# RAPPORT DU JURY

## Concours de design pour la mise en valeur de La Promenade Fleury

SDC Promenade Fleury

Approuvé par le jury le 28 septembre 2016

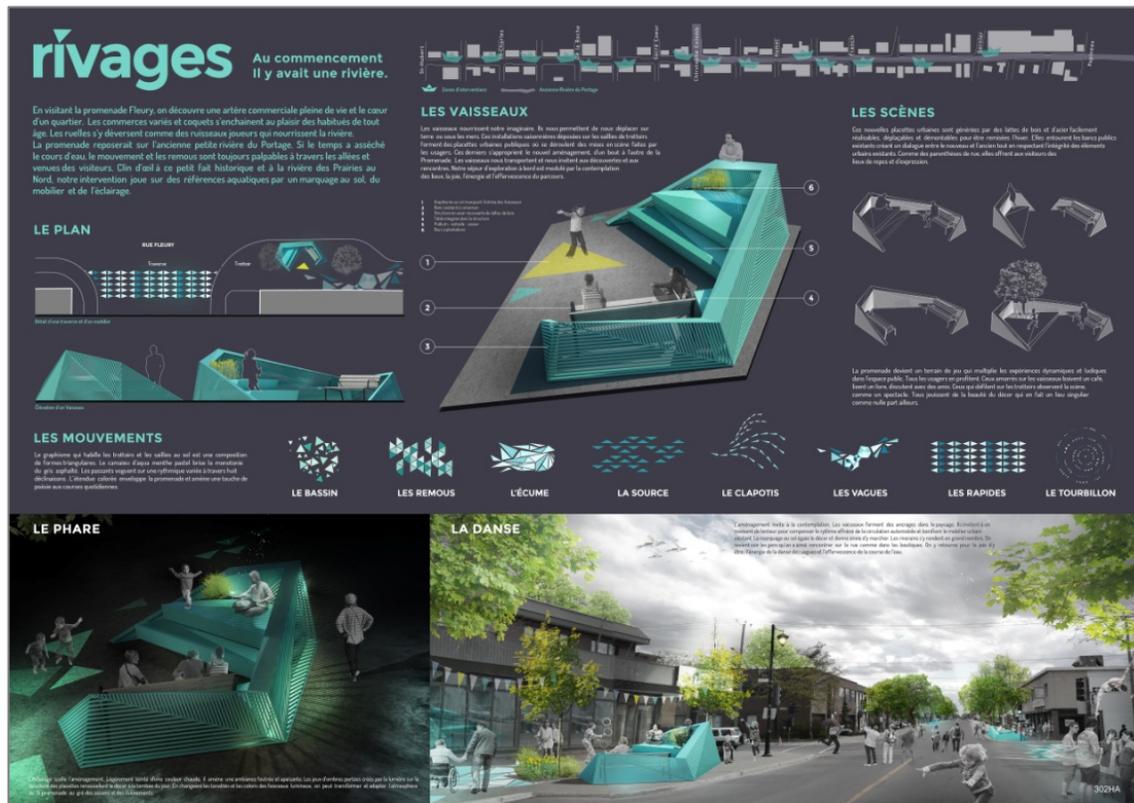
La pureté du geste, la simplicité et le raffinement formel sont les points forts de l'intervention. La linéarité du concept a aussi été appréciée par les membres du jury, de même que la présence d'un mobilier urbain plus rassembleur et convivial pour La Promenade Fleury.

L'intervention aura sans doute une présence forte de jour mais le volet nocturne est le point le plus faible de la proposition, souligne le jury. Tel que spécifié dans le Programme du concours, *l'intervention ou une partie de celle-ci doit intégrer une composante lumineuse, pour être bien visible et contribuer à améliorer l'ambiance de La Promenade Fleury le soir*. Les points réfléchissants au sol dans la zone du mobilier, bien qu'ils créent un tapis lumineux réagissant à la lumière environnante, demeurent un geste retenu en termes de lumière et leur visibilité l'hiver est loin d'être assurée avec la présence de la neige. Le jury demande à être convaincu de l'effet à ce niveau et invite même l'équipe à envisager d'autres possibilités d'éclairage du mobilier (par des sources supérieures installées sur les lampadaires ou par un éclairage intégré à certains mobiliers, adossé aux lampadaires). Le jury est toutefois conscient que ce changement aura un impact sur le nombre de mobiliers, compte tenu du budget disponible.

Le jury aimerait aussi savoir si l'intervention se modulera d'année en année sur les 5 années d'installation.

Au plan technique, des moyens devront être proposés par l'équipe en phase 2 afin d'empêcher le vol du mobilier mobile.

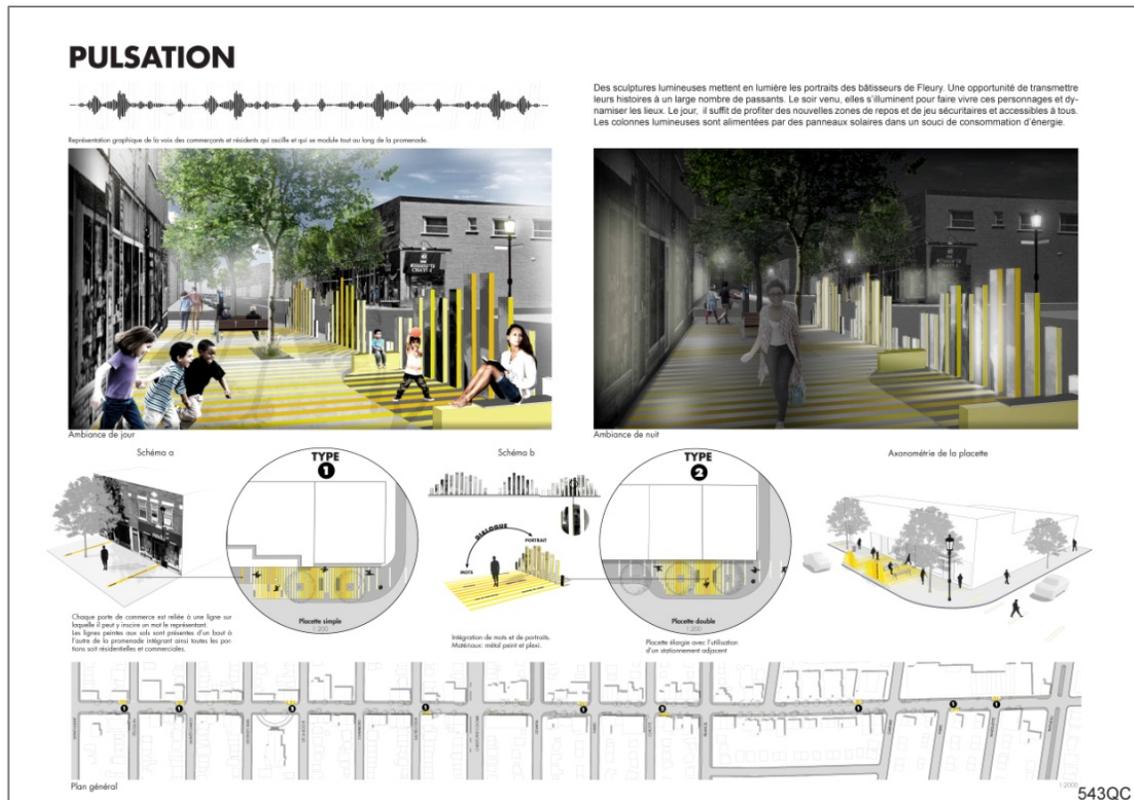
L'intervention a plu au jury pour les taches de couleur rythmées disposées tout au long de La Promenade Fleury. Les membres du jury ont aussi apprécié l'intégration du mobilier existant au sein des installations. En ce sens, l'équipe pourrait pousser davantage le volet appropriation et prévoir une intégration des trois pianos publics et des bibliothèques mobiles.

Le volet nocturne de l'intervention est une des forces de la proposition. L'équipe mentionne qu'en changeant les tonalités et les coloris des faisceaux lumineux, on pourra transformer et adapter l'atmosphère de La Promenade au gré des saisons et des évènements. Qu'en est-il exactement ? Au plan technique, comment l'équipe compte-t-elle alimenter en électricité les aménagements ? Les sources électriques se trouvent uniquement sur les lampadaires et il n'est pas possible de suspendre des fils ou d'installer des passes-fils au sol.

## Projet : 124FL - Courtepointe - LAUREAT

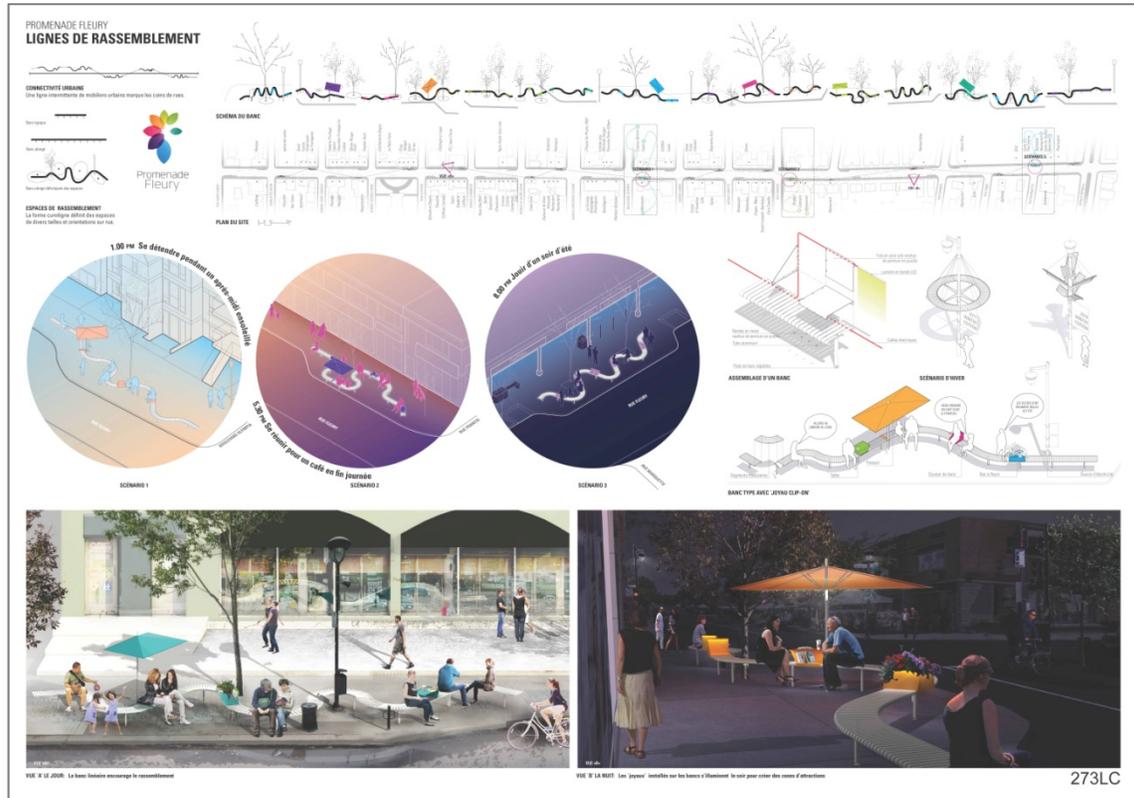
L'installation s'est considérablement bonifiée entre la première et la deuxième étape, notamment au plan formel et esthétique. Les installations sont à l'échelle de la rue, offrent une présence forte, de jour comme de nuit, et ce, en toute saison. Le rythme créé par les interventions procure une signature unique à La Promenade Fleury et le propos est fortement ancré dans le quartier. Les interventions se renouvellent également au fil des ans, permettant de maintenir l'attrait.

La prestation est de loin la plus interactive. La partie inférieure des installations se module avec l'intervention du public, ce qui laisse également entrevoir plusieurs possibilités d'appropriation par la SDC et les commerçants.

Au chapitre des enjeux environnementaux, l'équipe propose une réutilisation des cubes suite au démantèlement. Dans un contexte d'installations éphémères, cette réflexion sur le cycle de vie est saluée par le jury.

Au plan fonctionnel, les membres du jury soulignent que la prestation présente des défis de fonctionnement, notamment en période hivernale. Des tests devront rapidement être effectués pour valider et optimiser les solutions. Le passage des fils électriques n'est pas résolu mais l'équipe a proposé quelques alternatives qui ont convaincu le jury quant au développement de la suite du projet.

Cette prestation est sans contredit celle qui s'intègre le mieux à La Promenade, au plan architectural et conceptuel. La prestation se positionne dans l'excitation plutôt que dans l'accommodement fonctionnel. Ce parti pris et l'aspect ludique dominant du concept ont séduit le jury de façon unanime.

- Évaluer la possibilité d'une disposition des installations en diagonale (et non perpendiculaire à la rue) afin de diminuer l'effet visuel d'opacité et d'afin de créer un plus grand dynamisme pour les piétons (et non pour les automobilistes).

- Revoir certaines dispositions pour une meilleure convivialité pour les usagers, par exemple, en évitant les installations entre deux bancs.
- S'assurer d'avoir une plus grande proportion d'installations qui présente des faits historiques récents.

- Mettre les textes historiques en plus grand format sur les cubes. Possiblement qu'un plus grand nombre de cubes devra être utilisé pour communiquer les informations. Les principes d'accessibilité universelle et de muséologie doivent être appliqués.

- Trouver, en collaboration avec la SDC et l'arrondissement, des solutions viables (autre que la tranchée dans le trottoir), pour l'alimentation électrique. Le jury mentionne que du mobilier cubique installé à proximité de l'installation ou un prolongement de la courtepointe (ou un autre principe) pourraient notamment servir de passe-fils et permettre de contreventer la structure, si le développement en ingénierie l'exige.

- Tester en prototypage l'installation (ou une version réduite) dès cet hiver et évaluer sa résistance au froid et aux intempéries. Les frais de prototypages semblent trop limités au budget alors que l'installation présente des défis techniques considérables à ne pas négliger.

## Projet : 302HA- Rivages

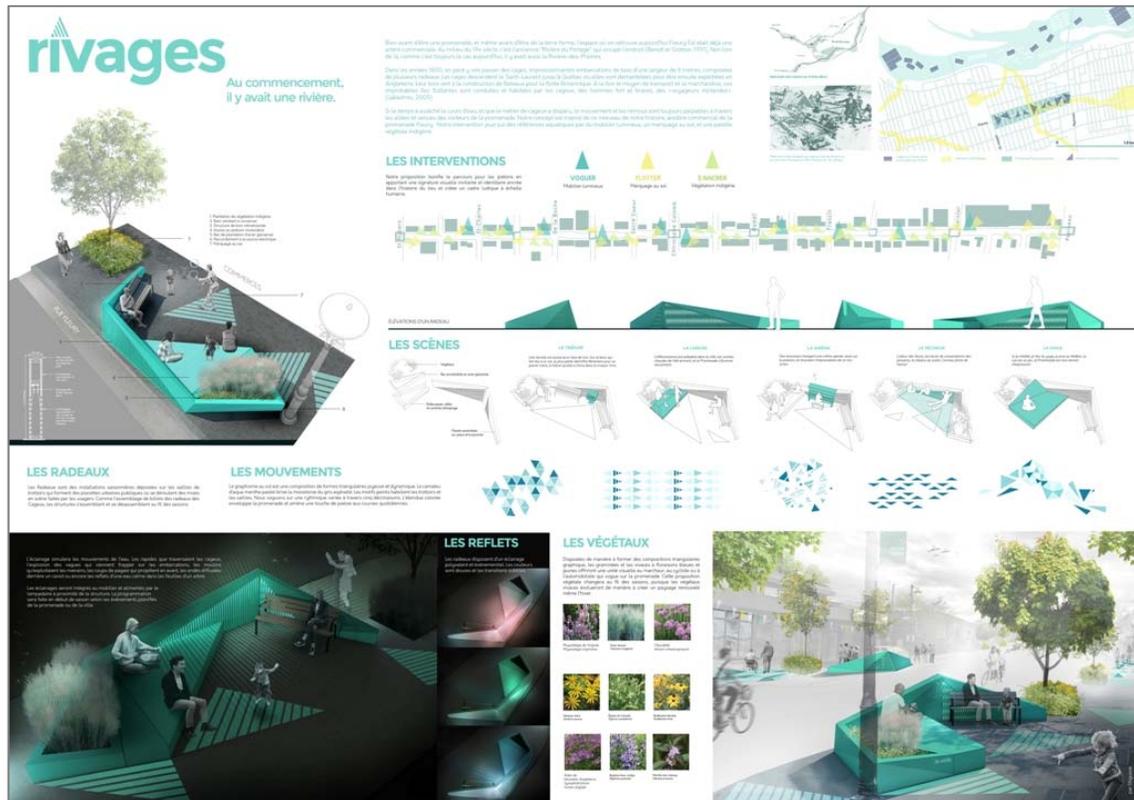
Les sous-espaces multifonctionnels créés par les installations ont beaucoup plu au jury. La proposition s'est raffinée depuis la première étape, en intégrant de façon assez convaincante le mobilier urbain disponible à l'arrondissement et à la SDC. Le projet est adapté à l'échelle de la rue, créant ainsi un rythme soutenu.

Le jury souligne aussi la démarche de l'équipe à vouloir ancrer les installations dans le contexte historique de l'ancienne Rivière du Portage qui occupait jadis les lieux.

Le volet nocturne de l'intervention est une des forces de la proposition mais l'équipe n'a toutefois pas su convaincre le jury quant à la faisabilité des jeux de lumière à l'intérieur du budget disponible (conception, tests, programmation et matériel requis notamment).

Bien que l'installation laisse entrevoir une appropriation par les usagers, la résultante formelle et esthétique, qui s'inscrit dans la mouvance des placettes temporaires aménagées dans les rues à travers le monde, n'est pas assez originale et distinctive pour créer une signature et une identité forte pour La Promenade Fleury, particulièrement dans une optique de durée de vie de cinq ans.

## Projet : 543QC - Pulsation

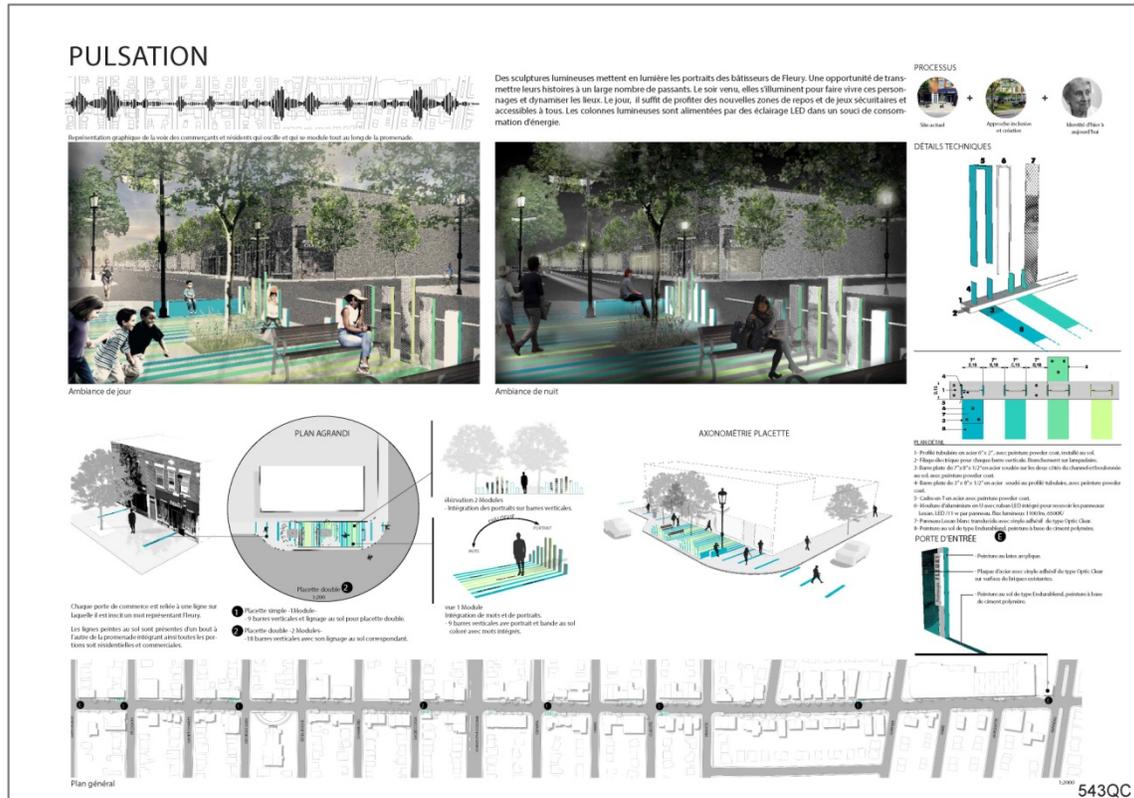
La force de cette proposition réside en partie dans la démarche collaborative et interactive avec le public et les commerçants. La synergie entre le design et les arts visuels apporte une couleur distinctive au projet. Le marquage au sol vient exprimer l'expérience et l'unicité en lien avec chacun des commerces. L'humain est au cœur de ce projet.

Les enjeux fonctionnels soulevés en phase 1, notamment au niveau de l'éclairage et de l'ancrage au sol, ont été bien résolus pour cette deuxième étape et le jury est rassuré quant à la faisabilité du projet et à la capacité de l'équipe à bien le mener à terme.

Bien que l'approche humaine soit intéressante, il est néanmoins difficile de saisir cette proposition de façon globale puisque cette dernière n'est pas à l'échelle de la rue, l'exercice budgétaire de la phase 2 ayant visiblement contraint l'équipe à diminué le nombre d'interventions. La trop faible densité des installations ne permet pas de ressentir l'effet de pulsation à la base du propos. L'effet visuel n'est pas soutenu.

Le jury souligne par ailleurs que la prestation s'inscrit davantage dans une démarche d'installation plus éphémère et que le manque de renouvellement au fil des ans est une lacune du projet.
